## 地域の皆様と合同点検を行いました ～国道41号 富山市城址公園前交差点～

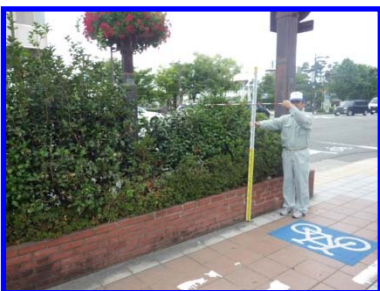
- ・植栽帯については、飛び出し防止にもなるので残したほうがよい。
- ・植栽帯については、景観より安全を優先し剪定したほうがよい。
- ・取付道路や店舗の乗り入れ箇所については、走行車両が確認出来るように右側の植栽帯の剪定をおこなったほうがよい。
- ・植栽の剪定については自転車に乗った子供を考え、歩道から70cmの高さでおこなったほうがよい。
- ・剪定した後、1年程度生育状況の経過観察をおこなったほうがよい。

今回の意見を参考に、今後植栽の維持管理を行っていきたいと考えております。
